MINISTERO DELL'AMBIENTE E DELLA TUTELA DEL TERRITORIO E DEL MARE

COMMISSIONE TECNICA DI VERIFICA DELL' IMPATTO  
AMBIENTALE - VIA E VAS

Parere n° *3279* del 13/02/2020

| Progetto   | <p><i>Verifica di Assoggettabilità a VIA<br/>ex art. 19 del D.Lgs. 152/2006 e s.m.i.</i></p> <p><b>“Realizzazione di un impianto termico<br/>a servizio di due nuove serre idroponiche<br/>per la produzione di pomodoro a grappolo<br/>in Comune di Ostellato (FE)”</b></p> <p><i>ID_VIP: 4663</i></p> |

Figura 1. PTPR. Carta delle tutele scala 1:10.000.

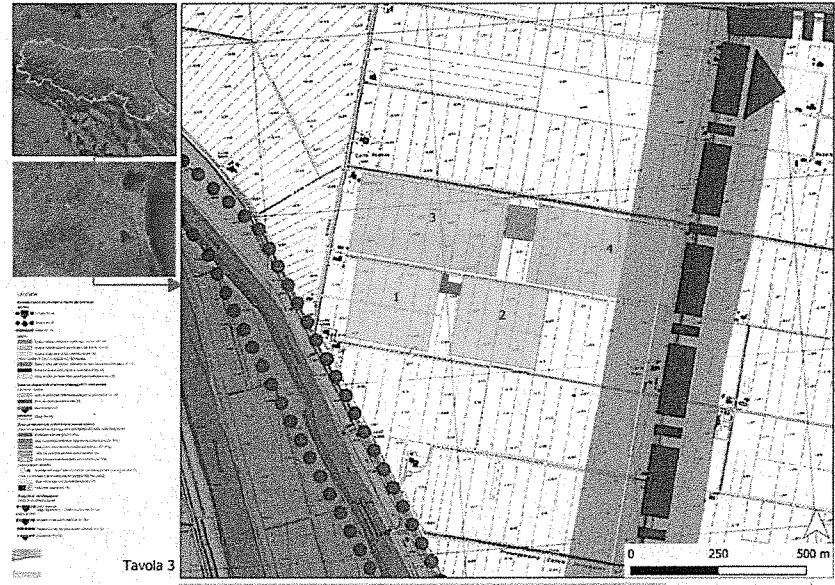
dell'art. 17 e 18 non recepisce il medesimo vincolo per l'area in questione e sostituisce la perimetrazione dettata nel PTPR, come si evince dalla tavola allegata allo Studio Preliminare Ambientale, che si riporta per completezza, aggiornata al nuovo posizionamento dell'impianto:
